**Propuestas, observaciones y sugerencias al Proyecto de Plan  
Hidrológico de la Demarcación Hidrográfica del Ebro.  
Revisión de tercer ciclo (2021-2027)**

**En consulta pública del 23 de junio al 22 de diciembre de 2021**

**Nº de propuesta suya:** 1

**Documento al que se refiere:** Anejo 05 Caudales ecológicos

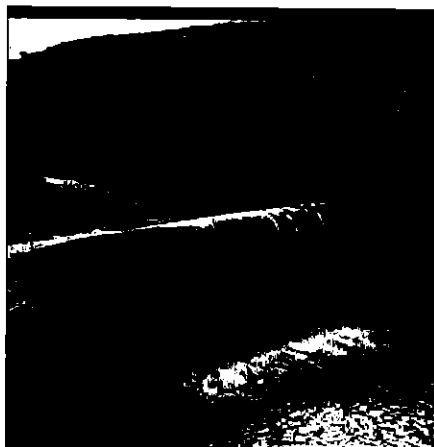
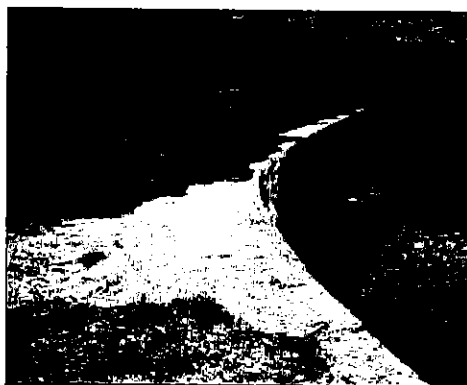
Para rebatir este falso caudal ecológico considerado en la Propuesta actual, aportamos fotografías históricas del azud y del río Aguas Vivas a su paso por el municipio de Moneva en distintos meses y en distintos años. En ellas vemos claramente que el caudal discurre como debiera hacerlo de forma normal, si el agua sobrante de las concesiones pasara por el río en lugar de hacerlo por el canal que desemboca en el embalse.

Estas fotografías fueron posibles bien, a que el canal a su paso por Moneva estuvo inoperativo con lo que el caudal pudo circular por el canal natural del río, o bien a las menores o nulas detracciones por parte de los regantes de otros municipios (seguramente por causas ajenas a ellos). De una u otra manera, queda demostrado que el caudal ecológico nulo propuesto para el río Aguas Vivas a su paso por Moneva, es totalmente irreal por la propia definición de caudal ecológico. Por otra parte, esta supresión de caudal en favor de las demandas de los regantes, aboca a la pérdida de biodiversidad en el municipio de Moneva, en contra de todas las políticas ambientales actuales, incluso, como vemos en la presente alegación, contraviniendo la legislación vigente.

1. La modificación de la Propuesta de Proyecto de Plan Hidrológico de la Demarcación Hidrográfica del Ebro, de manera que establezca un caudal ecológico para el tramo del río Aguas Vivas desde el Azud de Blesa hasta la cola del embalse de Moneva que permita compatibilizar los actuales usos agrícolas con los valores medioambientales del entorno y, que, en todo caso, no sea inferior a los 5 l/s garantizados para años normales en el tramo anterior.
2. La exigencia de cumplimiento de dicho caudal ecológico por parte del organismo de cuenca.
